改善箇所説明図

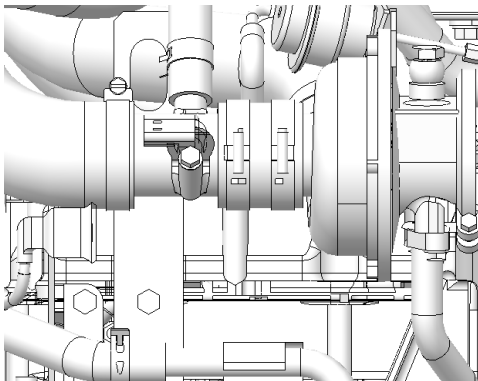
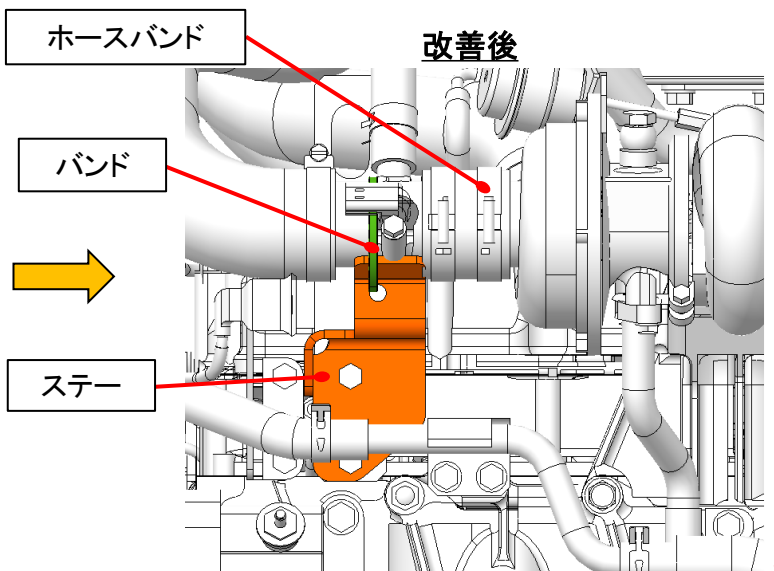
不具合発生箇所

不具合発生箇所

刈取脱穀作業車のターボチャージャーへの吸気ホースにおいて、取付構造が不適切なため、振動により該当ホースが抜ける場合がある。そのため、そのままの状態で使用を続けると、エンジンの出力が低下し、最悪の場合、走行速度が出なくなるおそれがある。

全車両、ホースバンドを新品に交換し、ステー及びバンドを追加する。
吸気ホースが外れエンジンに異常がみとめられる場合はエンジンを整備する。

対策品ステーの有無で識別。
